PROGETTO PER LA REALIZZAZIONE DI UN IMPIANTO AGRIVOLTAICO DI POTENZA MASSIMA PARI A 41,54 MWp CON SISTEMA DI ACCUMULO ELETTROCHIMICO DI POTENZA PARI A 20 MW PER 4 ORE E RELATIVE OPERE DI CONNESSIONE NEL COMUNE DI CHIARAVALLE (AN)

Rimodulazione Progetto con riduzione di potenza installata a 38,159 MW + 20 MW di accumulo in adeguamento alle Osservazioni degli Enti

RELAZIONE DI RISCONTRO ALLE OSSERVAZIONI E RICHIESTE INTEGRAZIONI ENTI NELL'AMBITO DELLA PROCEDURA DI VIA ID 10832

Relazione di riscontro
Alle Richieste di integrazione e osservazioni Enti
VIA Ministeriale ID 10832

PLANIMETRIA PROGETTO MODIFICATO IN RIDUZIONE

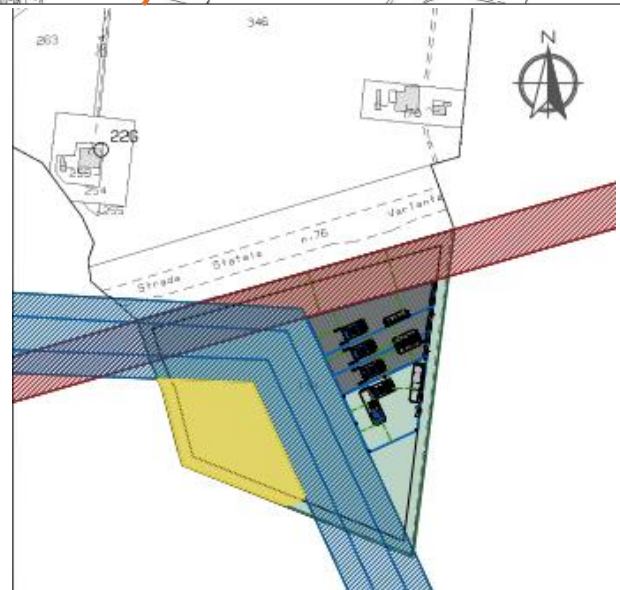
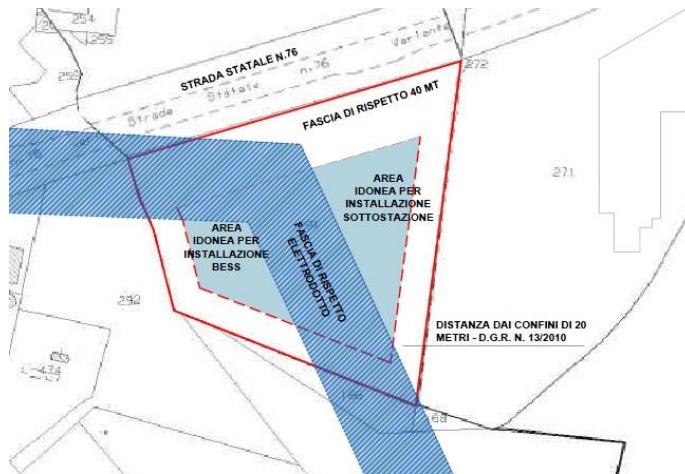
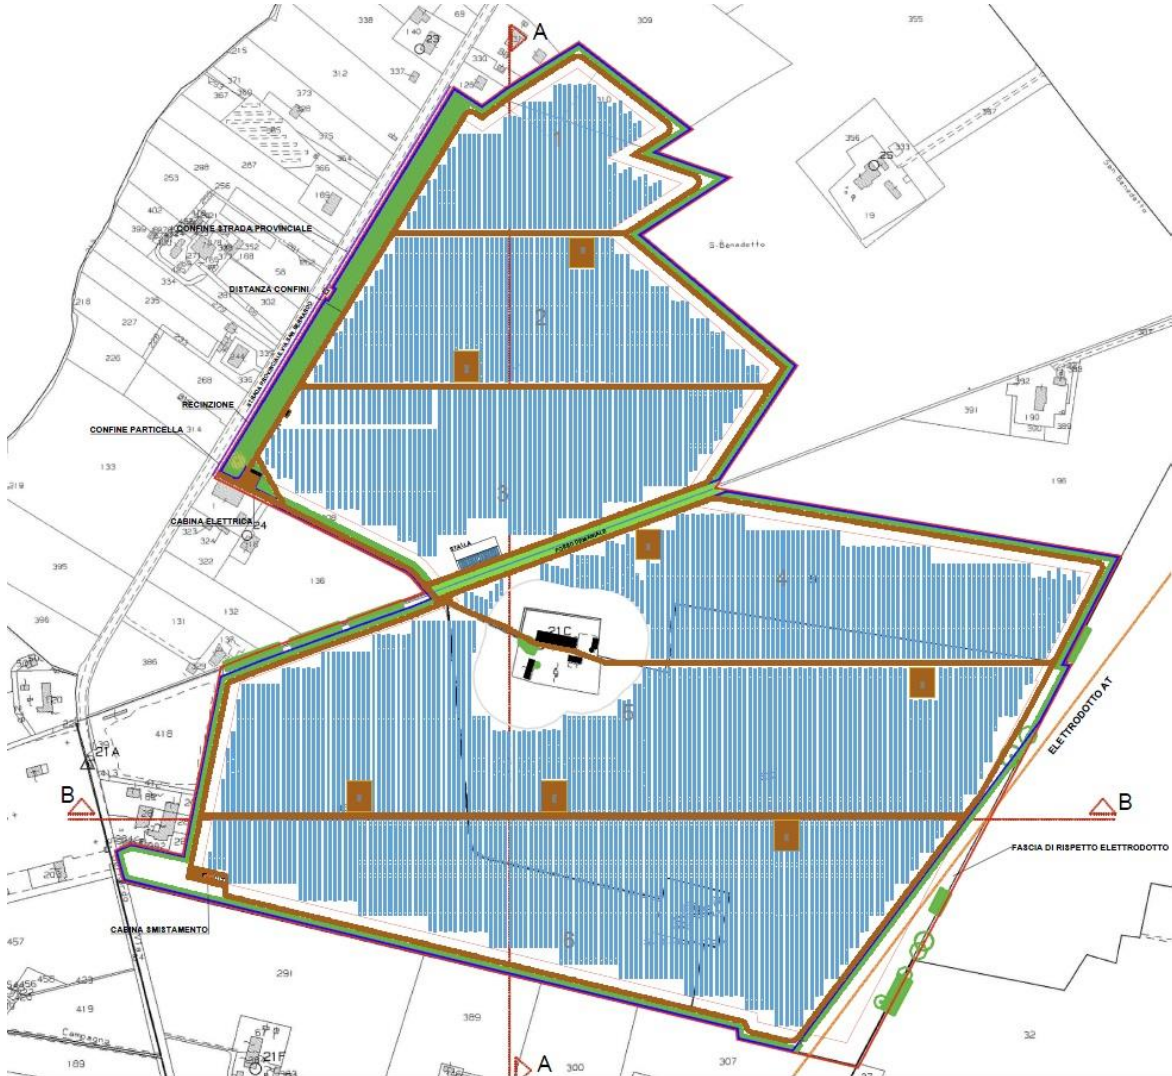
- Stralcio dei pannelli fotovoltaici ricadenti nella fascia di rispetto di 20 m dai confini catastali in adeguamento alla D.G.R. 13/2010 e L.R. 13/1990;

- Stralcio dei pannelli fotovoltaici ricadenti nell'ambito di tutela di 50 m dei fabbricati rurali censiti tra gli "Edifici agricoli che rivestono valore storico e architettonico", ai sensi della L.R. 13/1990;

- Modifica planimetrica (in riduzione) dell'impianto di accumulo (BESS) e della sottostazione utente al fine di rispettare la distanza di 20 m dai confini catastali in adeguamento alla D.G.R. 13/2010 e fasce di rispetto stradali.

- Previsione di una siepe perimetrale con essenze autoctone a integrazione della fascia di mitigazione arbustiva prevista lungo via San Bernardo, confinante con l'impianto.

- Previsione di interventi di regimazione delle acque superficiali (rete di canali, scoline, ecc.) nelle aree occupate dall'impianto agrivoltaico, BESS e Sottostazione elettrica.

Stralcio TAV.12/ARCH-SCHEMI VERIFICA REQUISITI AGRIVOLTAICO

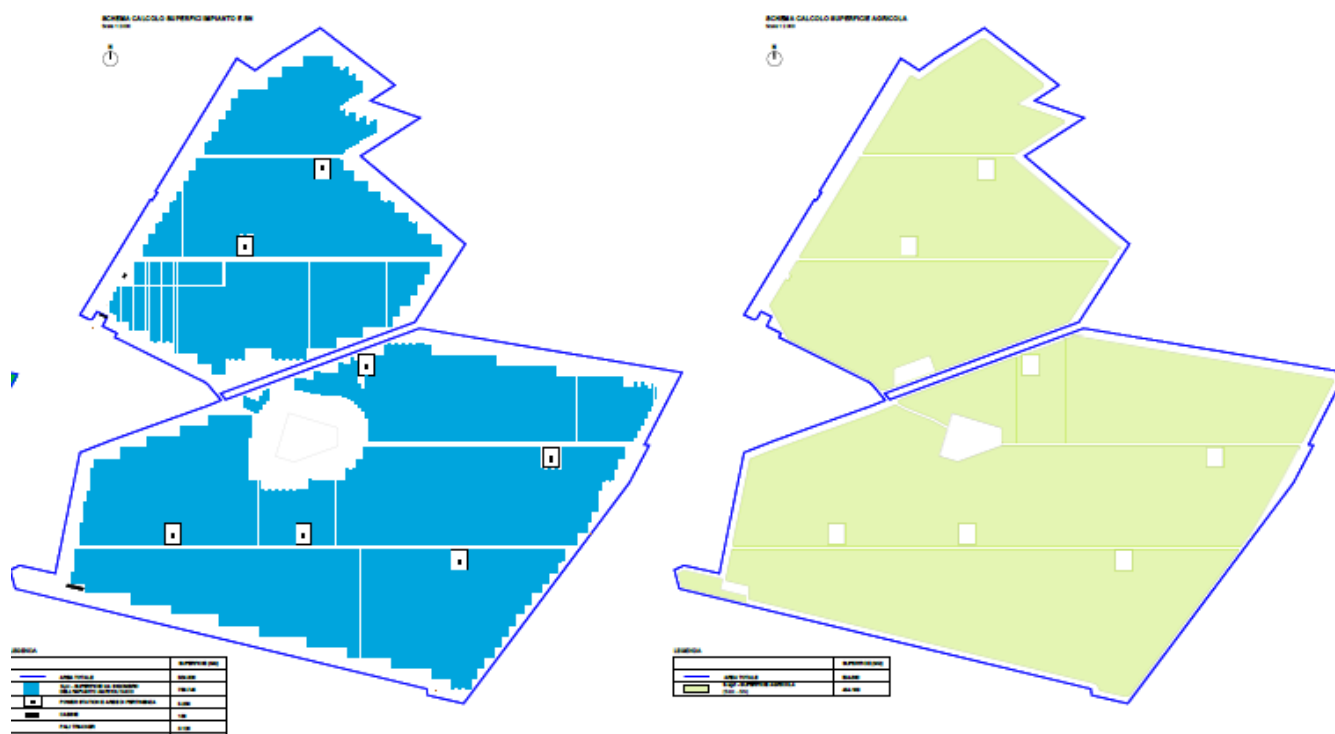
PUNTO 2 Verifica dei requisiti agrivoltaici: Si precisa che i requisiti agrivoltaici A, B, C, D, E sono stati verificati sulla base delle Linee Guida Ministeriali di giugno 2022 come meglio indicato nell'elaborato grafico specifico **TAV.12/ARCH-SCHEMI VERIFICA REQUISITI AGRIVOLTAICO** (di cui si riporta un estratto),

*Stralcio TAV.09/ARCH - IDENTIFICAZIONE AREE IDONEE***2. VERIFICHE AREA IMPIANTO AGRIVOLTAICO****Fasce di rispetto stradale art. 9.5 delle NTA (20 m)**

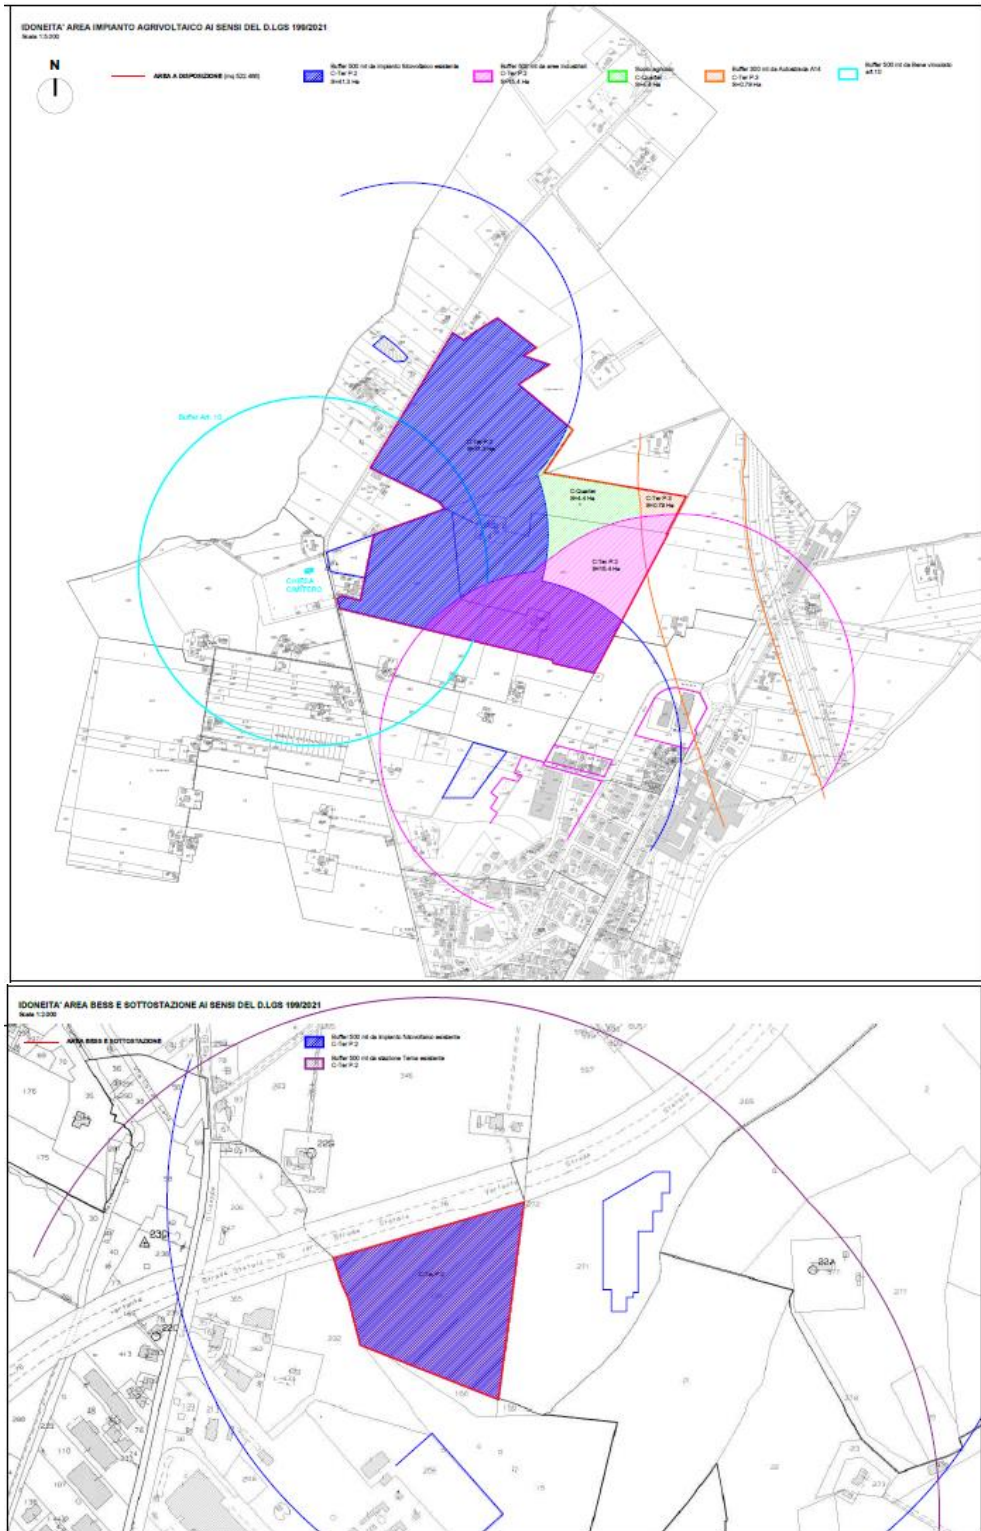
1. VERIFICA IDONEITÀ AREA AI SENSI DEL D.LGS 199/2021

AREA SOTTOSTAZIONE ELETTRICA E SISTEMA DI ACCUMULO (BESS)

Per maggiori dettagli si rimanda all’elaborato specifico TAV.09/ARCH - IDENTIFICAZIONE AREE IDONEE, di cui si riporta di seguito un estratto.

La superficie occupata dalla sottostazione elettrica e impianto di accumulo (BESS) identificata al catasto del Comune di Chiaravalle al Fg. 20 part. 191 ricade interamente in area classificata "idonea" ai sensi succitato comma 8:

- **C-ter punto 2 (buffer industriale – SE Terna 500 m)**

- **C-ter punto 2 (buffer industriale - impianto fotovoltaico 500 m)**

Stralcio TAV.09/ARCH - IDENTIFICAZIONE AREE IDONEE

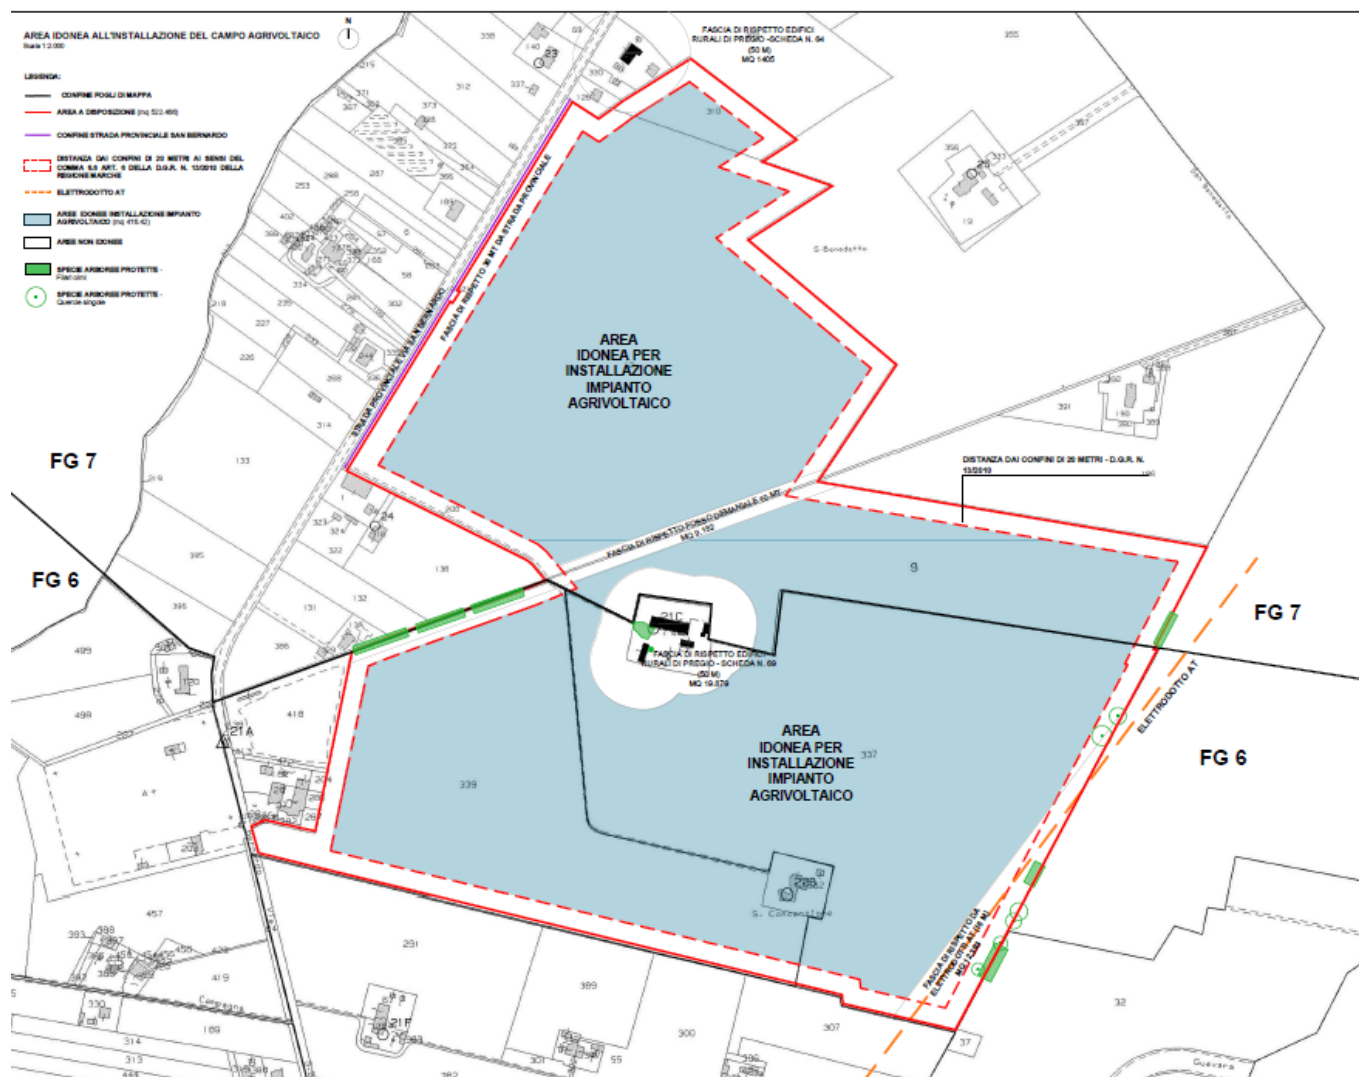
Parere ENAC

Sulla base degli studi e simulazioni contenuti nella Relazione specialistica R.01/SCA STUDIO COMPATIBILITA' AERONAUTICA, allegato all'istanza di VIA, l'impianto risulta compatibile in quanto "sulla base delle simulazioni effettuate con programma standard, non sono presente effetti di abbagliamento per la torre e per il traffico previsto ritenuti ostativi per la realizzazione in base alla policy ENAC".

Si fa presente che in data 20/02/2024 è stato inviato sul portale ENAV il modulo MWEB_2024_0305 prot. 22084 con parere rilasciato il 05/06/2024. In data 21/02/2024 è stata inviata richiesta all'ENAC del parere di competenza come previsto dalla normativa di settore di cui si è attualmente in attesa.

Stralcio TAV.09/ARCH - IDENTIFICAZIONE AREE IDONEE

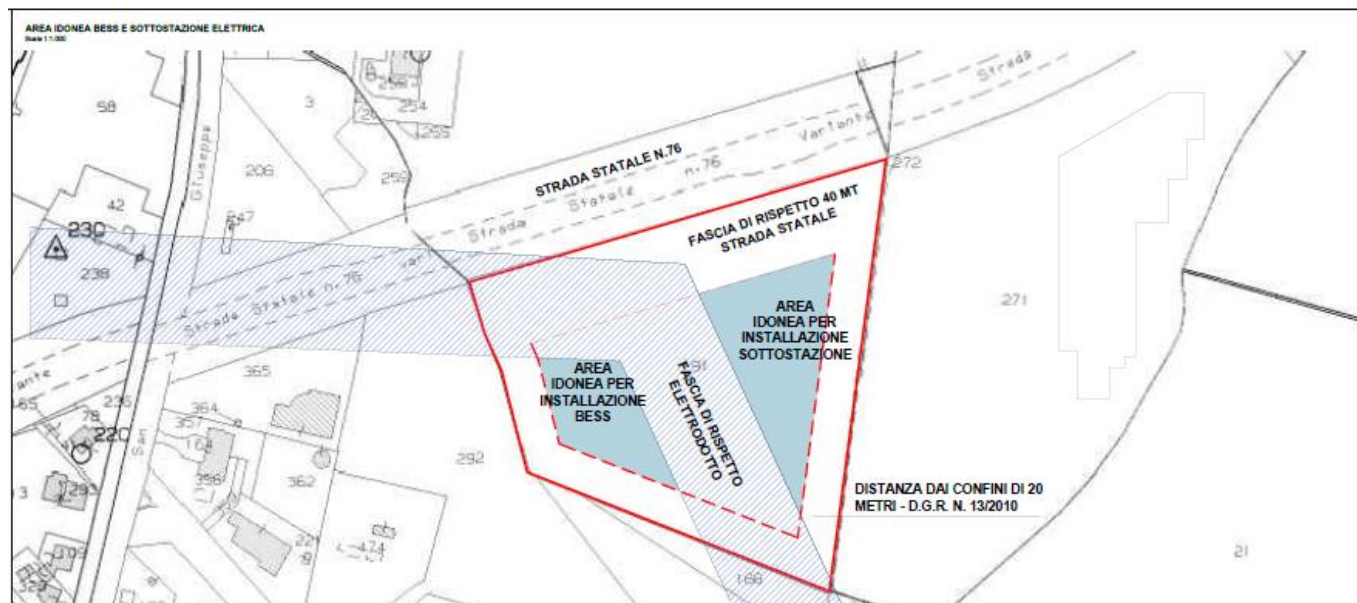
Conformità al PRG opere sottostazione e BESS

La sottostazione utente così come l'impianto di accumulo in quanto facente parte dell'impianto di utenza per la connessione, risulta fra le opere che saranno soggette a rimozione all'esito della vita utile dell'impianto, come l'impianto stesso. L'eventuale ricomprensione dell'impianto di utenza per la connessione risulta essere oggetto di una specifica richiesta che viene effettuata da parte del richiedente al momento dell'accettazione della STMG ai sensi dell'art. 19.9 del TICA o eventualmente in sede di richiesta di modifica, richiesta che si conferma non essere stata effettuata da parte del proponente.

In ogni caso, comunque, il proponente si impegna a non richiederne la modifica né la ricomprensione delle opere del lato utente in qualunque momento dell'iter di connessione dell'impianto.

Alla luce di ciò non risulta essere necessaria la variante allo strumento urbanistico per le opere della stazione utente e del BESS, in quanto trattasi di opere temporanee, legate alla durata dell'impianto.

Stralcio TAV.16/ARCH - PLANIMETRIA PROGETTO REGIMAZIONE DELLE ACQUE E INVARIANZA IDRAULICA

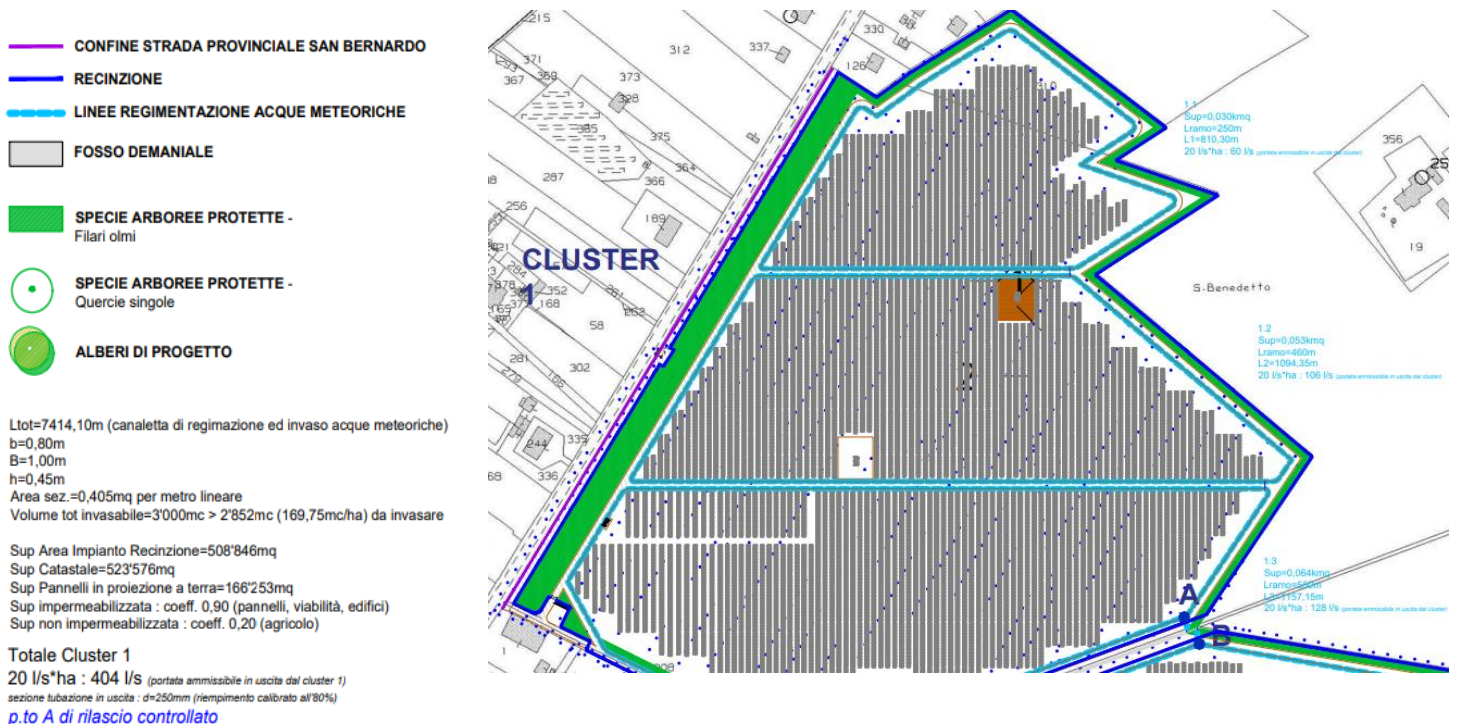
Aspetti relativi alla Verifica di Invarianza Idraulica

Per quanto attiene la realizzazione di una rete di regimazione delle acque superficiali si rimanda all'elaborato TAV.16/ARCH - PLANIMETRIA PROGETTO REGIMAZIONE DELLE ACQUE E INVARIANZA IDRAULICA nella quale vengono rappresentate le linee di regimazione delle acque meteoritiche, i Cluster e l'area di invaso prevista per la zona interessata dalla sottostazione elettrica.

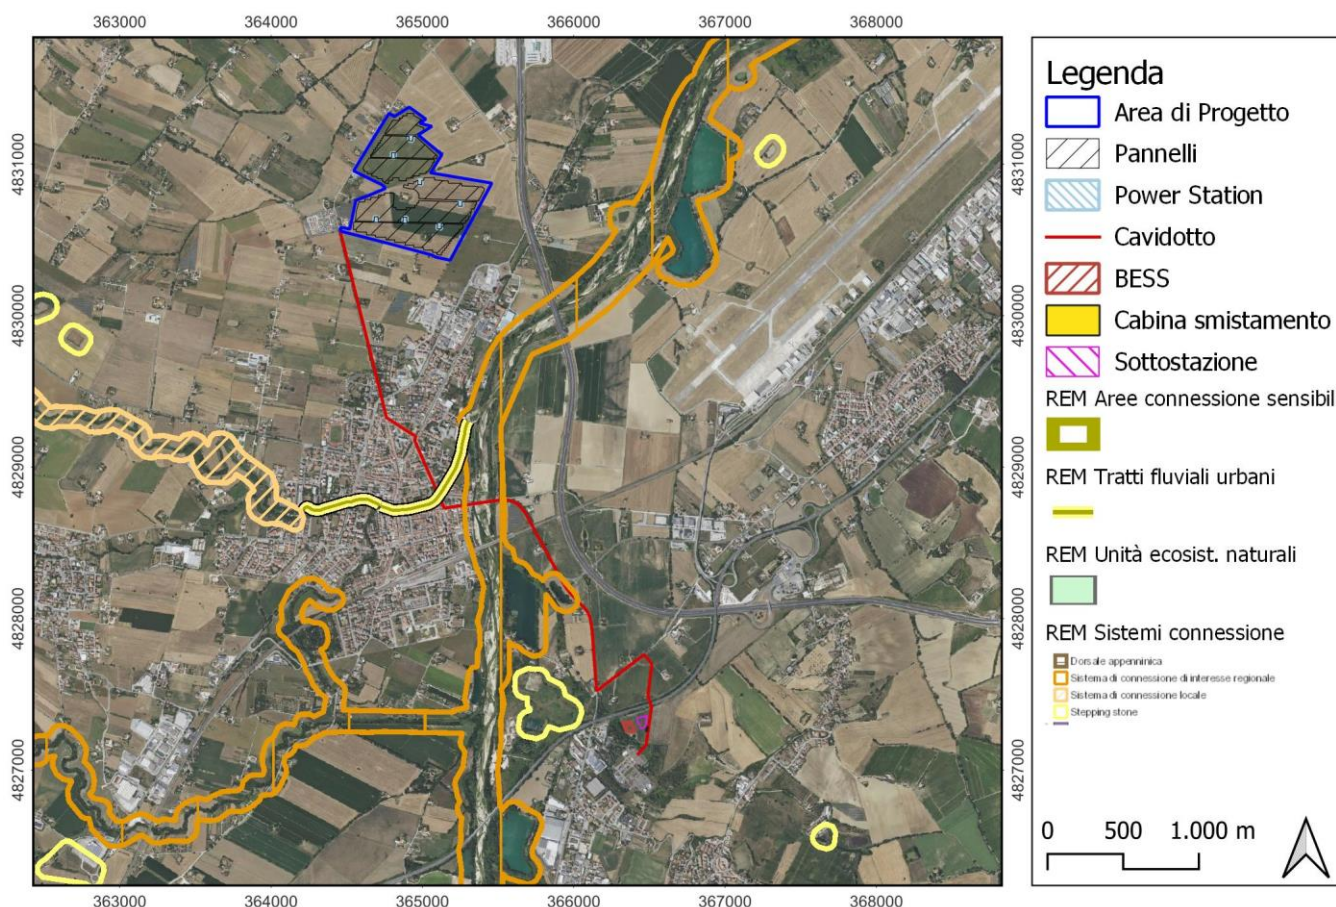
In merito all’ambito di tutela indicato al comma i) punto 3) dell’art. 2 “aree di connessione e continuità ecologico funzionale tra i vari sistemi naturali e seminaturali” non incluso nell’Allegato III, si rappresenta quanto segue, come meglio analizzato nell’elaborato integrativo **R.01.1/SIA- RELAZIONE FAUNISTICA VEGETAZIONALE - INTEGRAZIONE SIA** al paragrafo 6.5.1.

Dall’analisi della cartografia della Rete Ecologica delle Marche sotto riportata è stato possibile verificare l’assenza di aree di connessione e continuità ecologico funzionale nell’area di impianto e della sottostazione.

Il percorso del cavidotto intercetta un tratto fluviale urbano e un sistema di connessione di interesse regionale ma essendo in interrato non andrà ad interferire con la funzione della Rete Ecologica regionale.
